WYJAŚNIENIA TREŚCI SWZ

dot.: postępowania o udzielenie zamówienia publicznego, numer sprawy:
IR.I.272.26.2021r., nazwa zadania:

„Przebudowa przejść dla pieszych na drogach powiatowych powiatu ostrowieckiego”

Zdjęcie nr 1

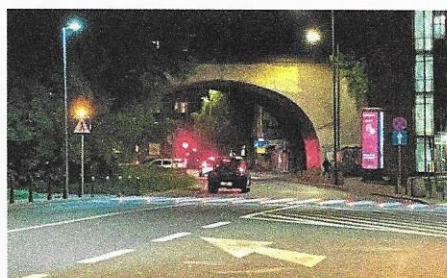
Coraz częściej spotyka się na świecie producentów aktywnych punktowych elementów którzy montują w wyrobie budowlanym więcej niż 3 oddzielne diody led od strony najazdu. Większa liczba oddzielnych diod LED zapewnia wysoką widoczność pomimo zabrudzeń lub dużych opadów śniegu. W przypadku uszkodzenia jednej z diod nie powoduje to braku emisji światła z pozostałych diod w APEO.

Na rynku występują również aktywne punktowe elementy odblaskowe zawierające jedną diodę LED, która to składa się z trzech mniejszych diod zintegrowanych ze sobą. Są to wyroby budowlane, które zapewniają mniejszą widoczność, a w sytuacji gdy jedna z 3 części diody przestanie świecić to powoduje to całkowity brak emisji światła LED z APEO. Jest to bardzo groźna sytuacja doprowadzająca do braku widoczności sygnałów ostrzegawczych emitowanych z APEO i tym samym zmniejsza to bezpieczeństwo pieszych na przejściu.

Na poniższym Zdjęciu nr 1 zaprezentowany został efekt emisji światła z aktywnych punktowych elementów odblaskowych wyposażonych w jedną diodę LED składającą się z trzech mniejszych diod LED zintegrowanych ze sobą. Zdjęcie nr. 1 zostało zrobione w odległości 15 metrów od przejścia dla pieszych. Dla porównania zdjęcie nr 2 prezentuje efekt emisji światła z aktywnych punktowych elementów odblaskowych wyposażonych w 3 oddzielne diody LED. Zdjęcie nr 2 zostało zrobione w odległości 50 metrów od przejścia dla pieszych.

Czy Zamawiający wymaga aby aktywne punktowe elementy odblaskowe posiadały minimum 3 oddzielne diody LED od strony najazdu ?

Zamawiający w PFU nie określił ilości diod LED w aktywnych punktowych elementach najazdowych systemu aktywnego przejścia dla pieszych. Wykonawca zobowiązany jest do zaprojektowania i wykonania aktywnych punktowych najazdowych elementów najazdowych LED (dwustronnych) w osłonie - zgodnie z obowiązującymi przepisami, normami i wytycznymi.
